Vorlage Nr.: GB II/379/2018
Status: öffentlich
Geschäftsbereich: GB II Bau - Planung - Umwelt
Stichwort: Vorbescheid Mühlfeldweg 7
Aktenzeichen.:
Datum: 20.06.2018
Verfasser: Meinhardt Felix

Antrag auf Umbau eines bestehenden Wohnhauses auf 4 Vollgeschosse im Mühlfeldweg 7, Fl.Nr. 1037/4, Gem. Garching

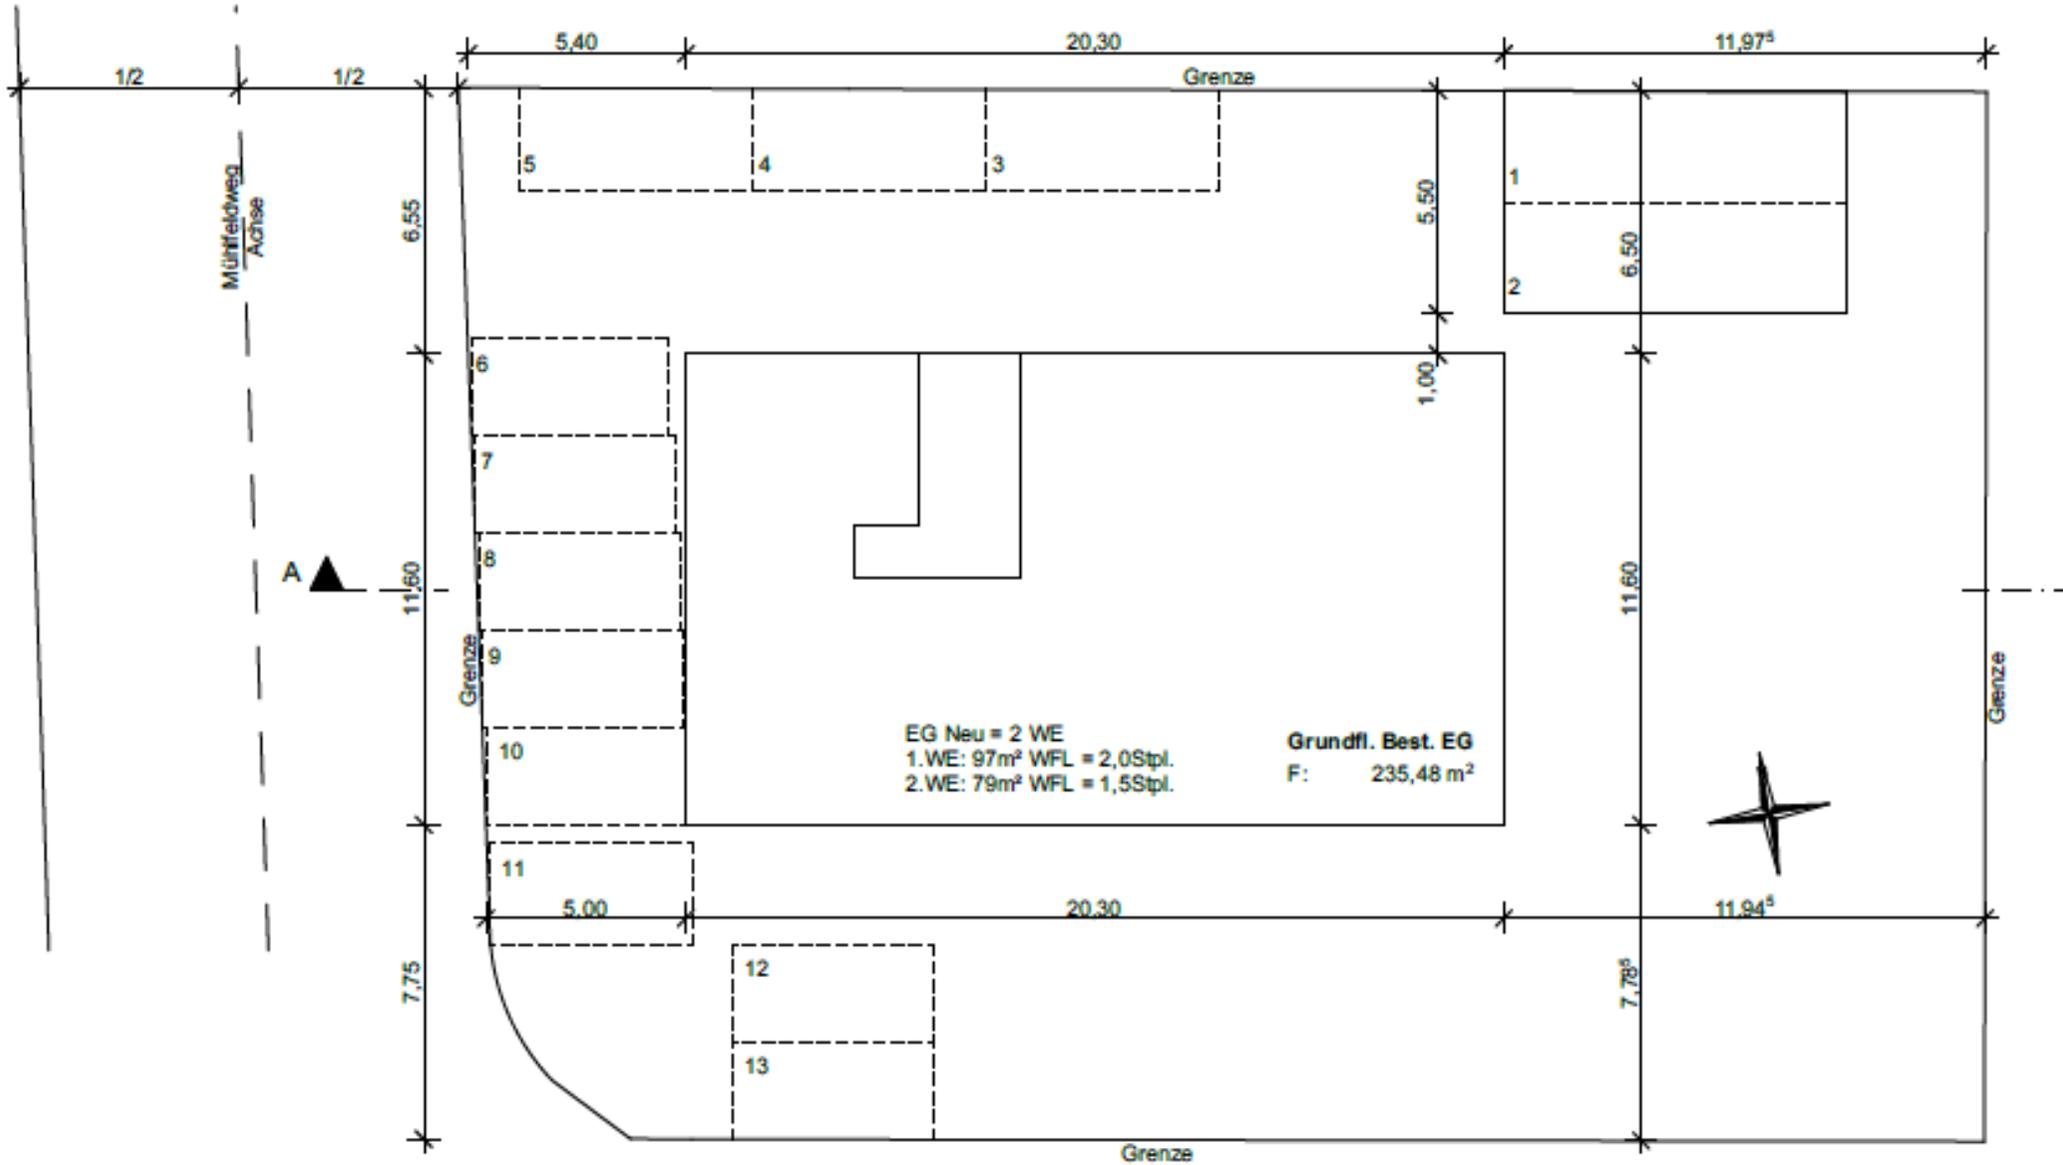
Da für das betroffene Grundstück derzeit kein Bebauungsplan rechtskräftig ist, beurteilt sich die bauplanungsrechtliche Situation nach § 34 BauGB. Danach sind innerhalb der im Zusammenhang bebauten Ortsteile Vorhaben zulässig, wenn sie sich nach Art und Maß der baulichen Nutzung, der Bauweise und der Grundstücksfläche, die überbaut werden soll, in die Eigenart der näheren Umgebung einfügt, die Erschließung gesichert ist, die Anforderungen an gesunde Wohn- und Arbeitsverhältnisse gewahrt bleiben und das Ortsbild nicht beeinträchtigt wird. Zur Umgebungsbebauung werden die Grundstücke herangezogen die eine ähnliche Charakteristik aufweisen und auf denen kein Bebauungsplan gilt. Der heranzuziehende Bereich ist im Lageplan dargestellt.

EG - Grundriss

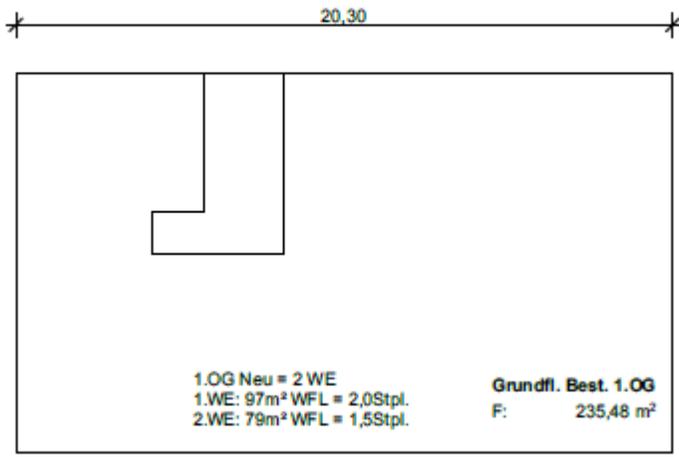
Der Stellplatznachweis wurden die zusätzlichen KFZ-Stellplätze berücksichtigt. Aus Sicht der

Verwaltung ist der mittlere der 3 hintereinanderliegenden Stellplätze nicht anfahrbar. Dieser weist in der jetzigen Planung eine Länge von 5,8 m auf. Um den Stellplatz anfahren zu können, wird eine Mindestlänge von 6 m angenommen. Zudem fehlt der Fahrradstellplatznachweis. Dieser ist bei einem späteren Bauantrag nachzureichen.

Der Bau –Planungs- und Umweltausschuss beschließt, das gemeindliche Einvernehmen zum Vorbescheidsantrag zum Umbau eines bestehenden Wohnhauses auf 4 Vollgeschosse im Mühlfeldweg 7, Fl.Nr. 1037/4, Gem. Garching nicht zu erteilen. Der Fahrradstellplatznachweis ist bei einem möglichen späteren Bauantrag einzureichen.

Ansichten, Schnitt

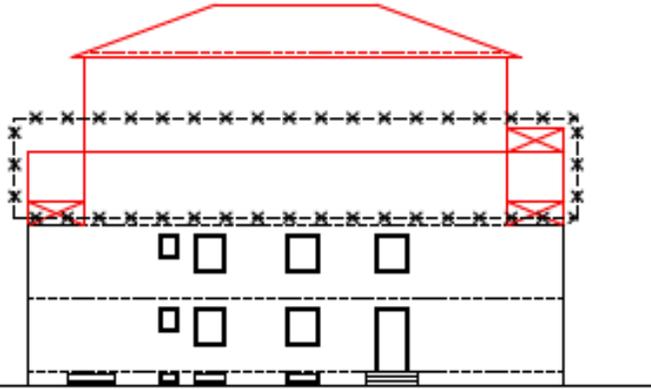
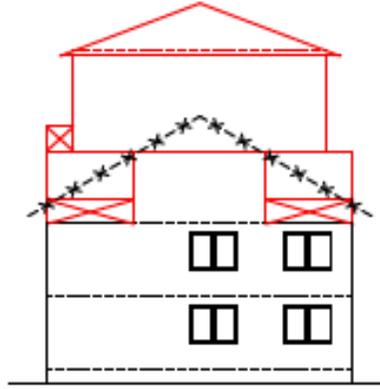
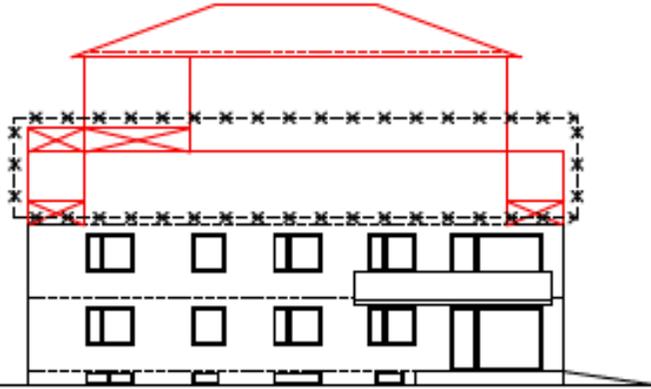
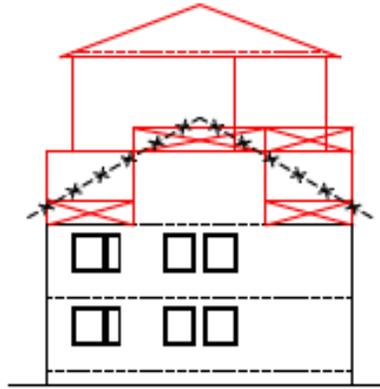
Geplant ist, das bestehende Dachgeschoss abzurechen und zwei neue Geschosse mit einem Walmdach (DN 20°) zu errichten. Durch diese Maßnahme soll eine zusätzliche Wohneinheit geschaffen werden. Die neuen Geschosse sollen kleiner als die beiden Bestandsgeschosse errichtet werden. So ergeben sich mehrere Wandhöhen damit die Abstandsflächen zu den jeweiligen Grundstücksgrenzen unter Berücksichtigung des 16m-Privilegs eingehalten werden können (siehe Anlagen).

Das geplante Vorhaben fügt sich nach Art der Nutzung (Wohnnutzung) in die Umgebung ein. Das Maß der baulichen Nutzung wird aus Sicht der Verwaltung überschritten. In der maßgeblichen Umgebungsbebauung befinden sich ausschließlich Gebäude mit einer maximalen Geschosshöhe von zwei Vollgeschossen. Zudem besitzt das Bestandsgebäude schon jetzt die zweithöchste Wandhöhe (6,7 m) des Gebiets. Nur die Gebäude Angerlweg 4 und 6 weisen eine höhere Wandhöhe auf (6,8 m). Die Erschließung ist gesichert, die Anforderungen an gesunde Wohn- und Arbeitsverhältnisse sind gewahrt. Trotzdem kann aufgrund des Maßes der baulichen Nutzung und der Beeinträchtigung des Ortsbildes aus Verwaltungssicht nicht zugestimmt werden.
